Avis bureau

Travaux d'aménagement du ruisseau de Briacé le long de la RD 55 Conseil Général de Loire Atlantique

Confortement de berges :

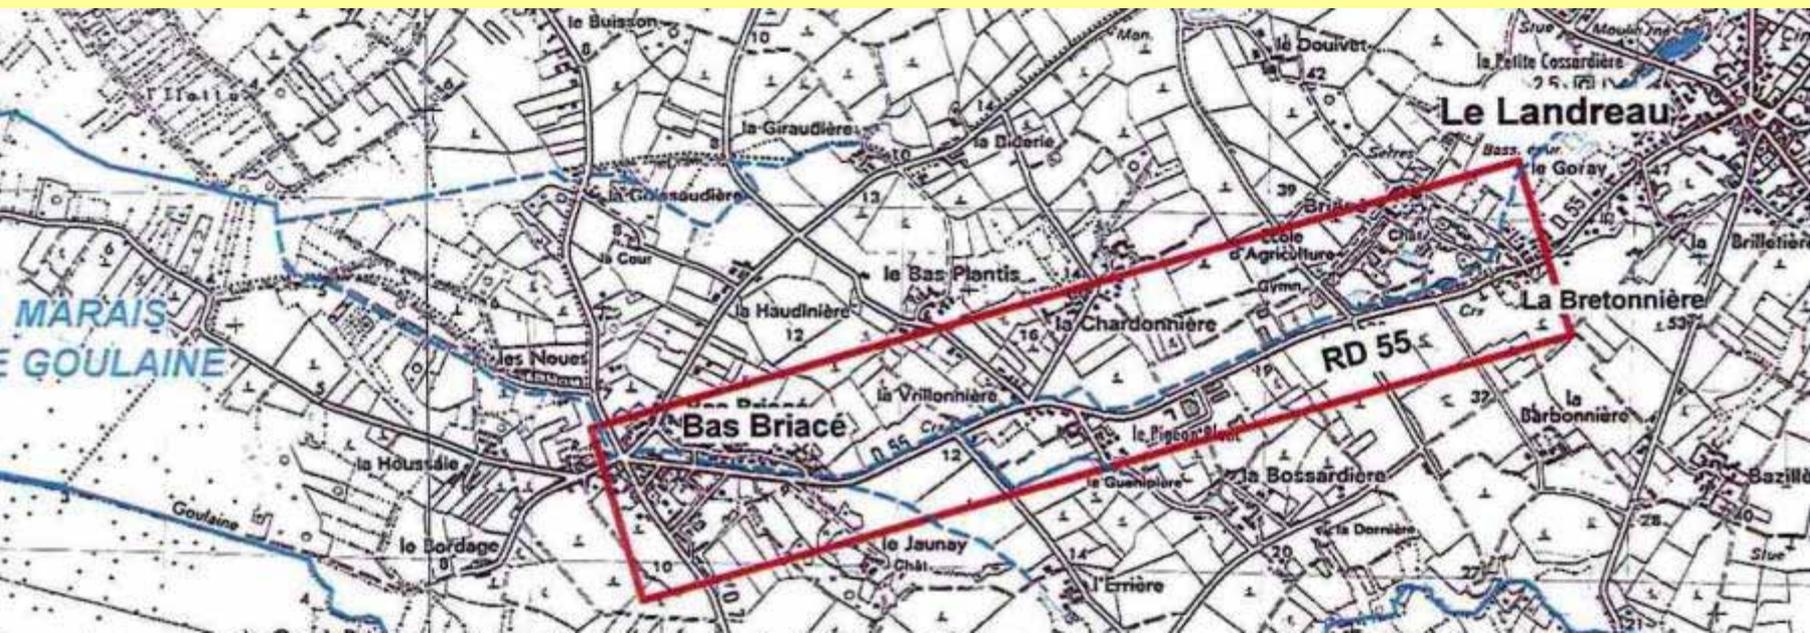
- Régularisation de travaux déjà réalisés : 215 m en enrochement
- Autorisation de travaux complémentaires : 145 m en technique végétale

Constat d'une érosion au droit des enrochement

Choix du solution plus « douce »

Difficultés : chaussée immédiatement au droit du
cours d'eau (portance, etc.)

- La Goulaine et ses affluents sont classés en risque de non atteinte du bon état écologique pour le paramètre morphologie.
- Un programme de restauration va être défini par le syndicat.
- Alerter le maître d'ouvrage sur la nécessité d'une coordination / anticipation avec le SMLG pour les aménagements futurs, rappeler objectif de bon état morphologique
